Detaljplan för Risatorp 2:2 m.fl. Ronneby kommun, Blekinge län

SAMRÅDSREDOGÖRELSE

Kartbilaga gällande översiktlig markradonutredning för Ronneby kommun.

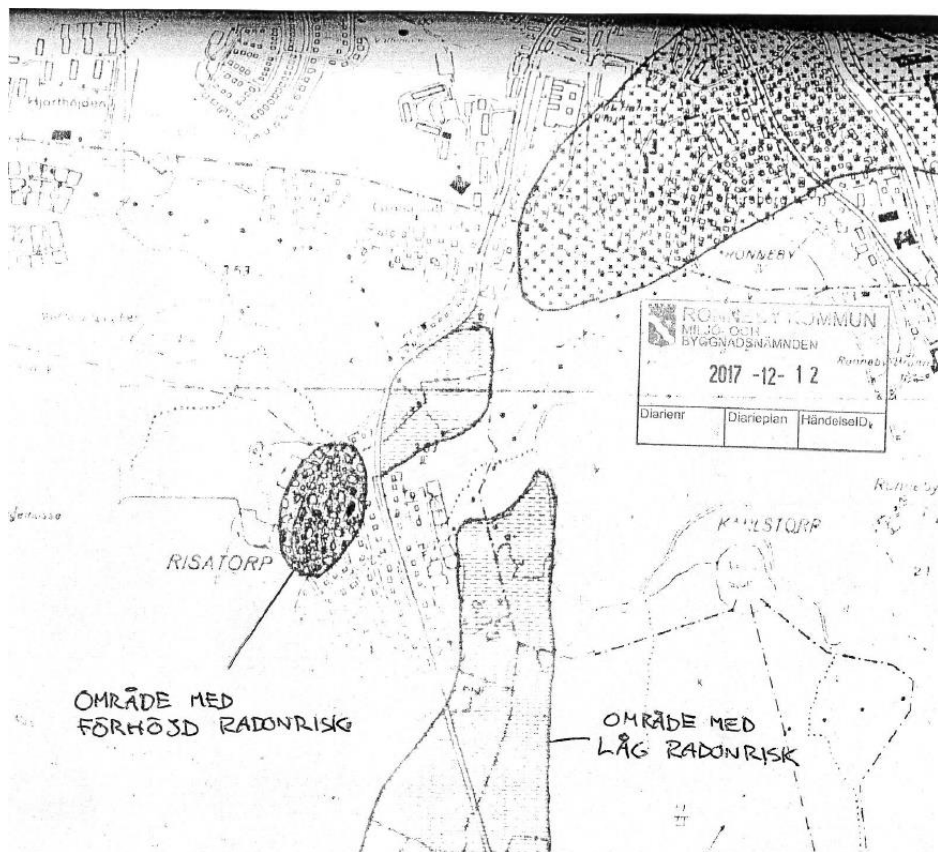
Planområdet ska bedömas utgöra delvis normal, delvis högriskområde för radon, inte lågriskområde som angetts i den till planförslaget tillhörande behovsbedömningen. Mark med hög genomsläpplighet såsom sand och grus där grundvattennivån är relativt låg medför risk för radon i inomhusluften om markluft kan läcka in i huset. Utdrag ur översiktlig markradonutredning för Ronneby kommun bifogas.

För att tillmötesgå miljö- och hälsoskyddsenshetens synpunkt beträffande radonhalt har MKB-bedömningen korrigerats så att rätt risknivå anges. Vad gäller frågan om markföreningar tillmötesgås även denna synpunkt genom att en särskild riskbedömning med åtgärdsutredning inklusive masshanteringsplan och kostnadsbedömning upprättas till planförslaget.
